Tárgy: Köztéri alkotás áthelyezésének tervezésével kapcsolatos döntés

Tárgy: Köztéri alkotás áthelyezésének tervezésével kapcsolatos döntés

Katona József szobor áthelyezési javaslatai

a kecskeméti helyi-építészeti műszaki tervtanács 2021. szeptember 2-án megtartott ülésének 4. napirendjéről

JELENLEGI ÁLLAPOT

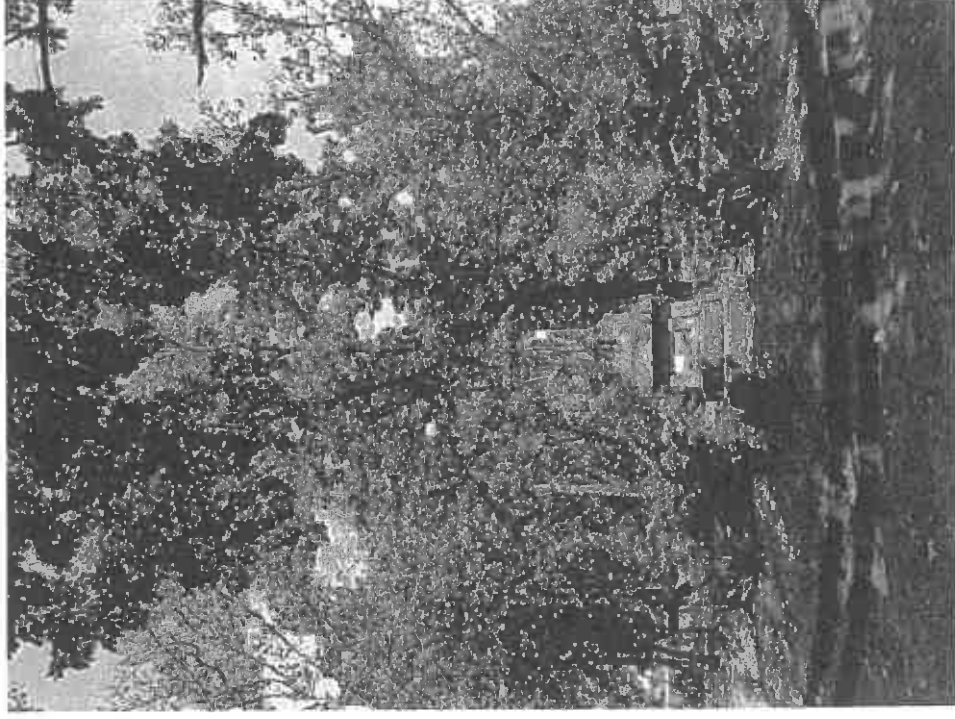
Az eredeti öntvény szobrot 2000 júliusában ellopták. Önkormányzat Sütő József szobrászművészt bízta meg az eredeti szobor másolatának elkészítésével. 2002 áprilisában avatták fel a meglévő talapzatra elhelyezett műkőből készített másolatot.

A szobor körül beteg platánfák találhatók. A szobor mögé telepített fa szinte betakarja az alkotást. A régi díszes kiültetésnek nyoma sincs.

A buszpályaudvar építésével a park eredeti területe már csökkent A XIX. századi szobor felé irányuló sugaras elrendezésű sétányrendszer megváltozott.

1. változat

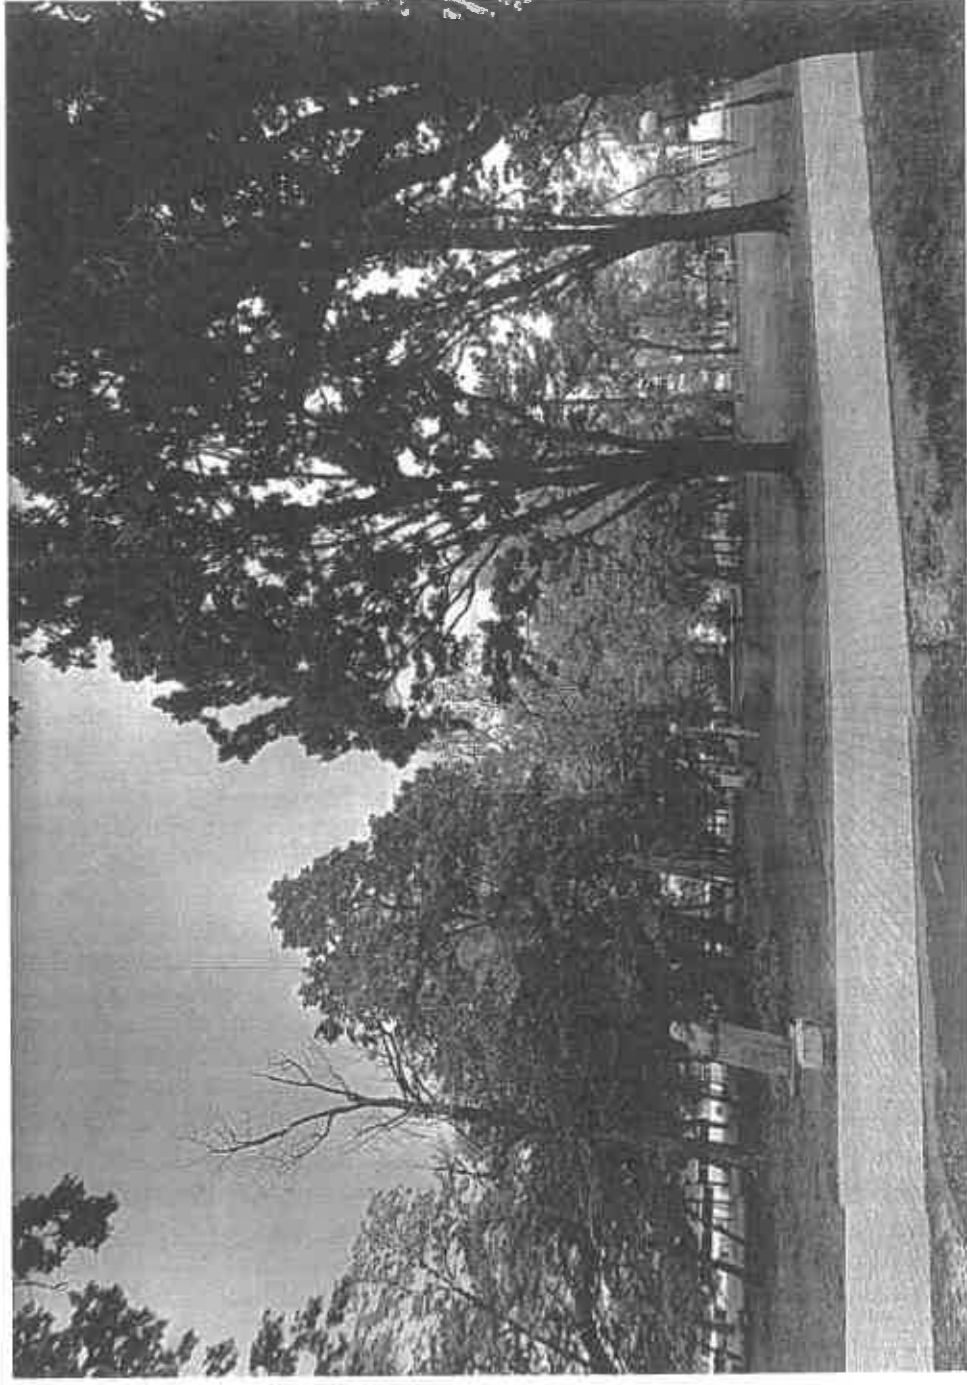
Kék foltal jelöltük a talpazat körüli szegély helyigényét.

A kiválasztott helyszínen probléma a fő sétány mentén található mellszobor közelsége.

Javasoljuk a mellszobor parkon belüli áthelyezését is.

A közvilágítási oszlop áthelyezése is szükséges ennél a változatnál.

2. változat

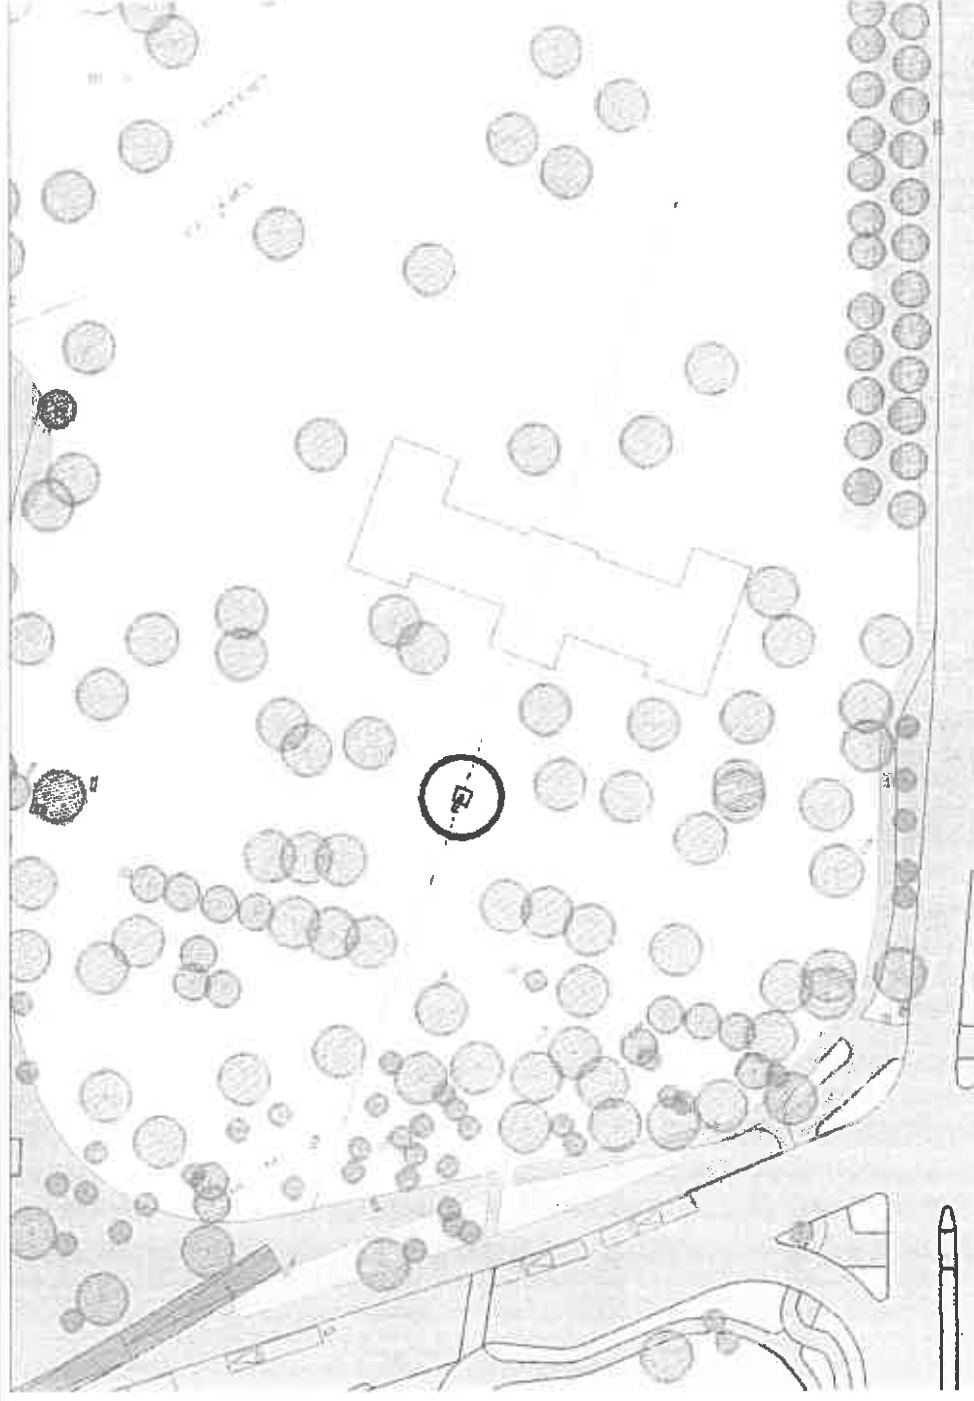
A szobor szintén az eredeti tengelyen került elmozgatásra, azonban itt a Katona József Múzeum előtti teresedés közepén kapott helyet.

Itt is a meglévő alapzatával együtt kezeltük a mellszobrot.

Helyszín bejárásunk idején a kijelölt helyen nem állt szobor, azonban egy betonozott négyzet volt a kör alakú kis dombon.

Tisztázandó, hogy a javasolt hely nem lehet-e egy másik szoboré, avagy egy földalatti akna helye.

2. változat

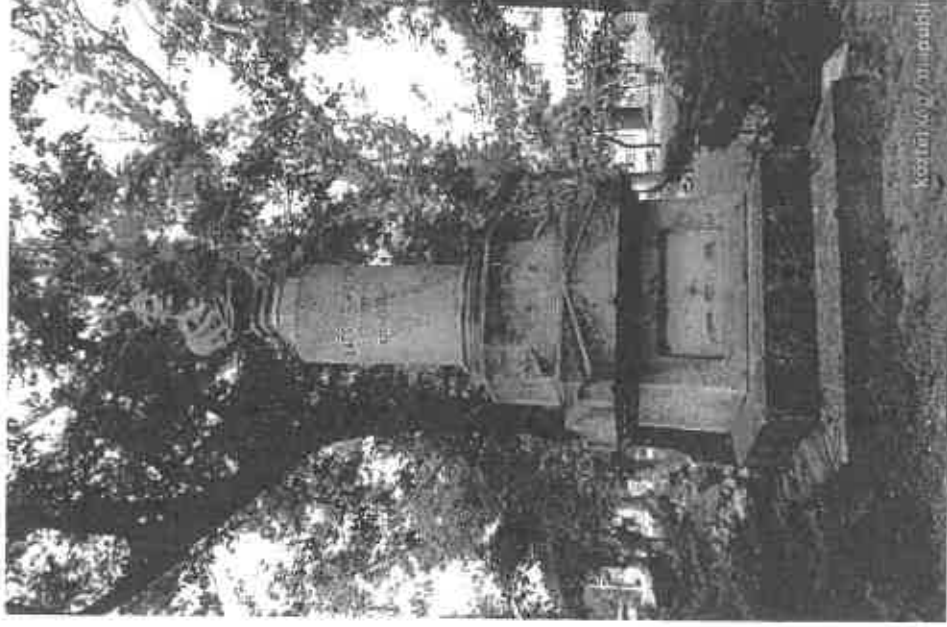
Helyszín bejárásunk idején a kijelölt helyen nem állt szobor, azonban egy betonozott négyzet volt a kör alakú kis dombon.

Tisztázandó, hogy a javasolt hely nem lehet-e egy másik szoboré, avagy egy földalatti akna helye.
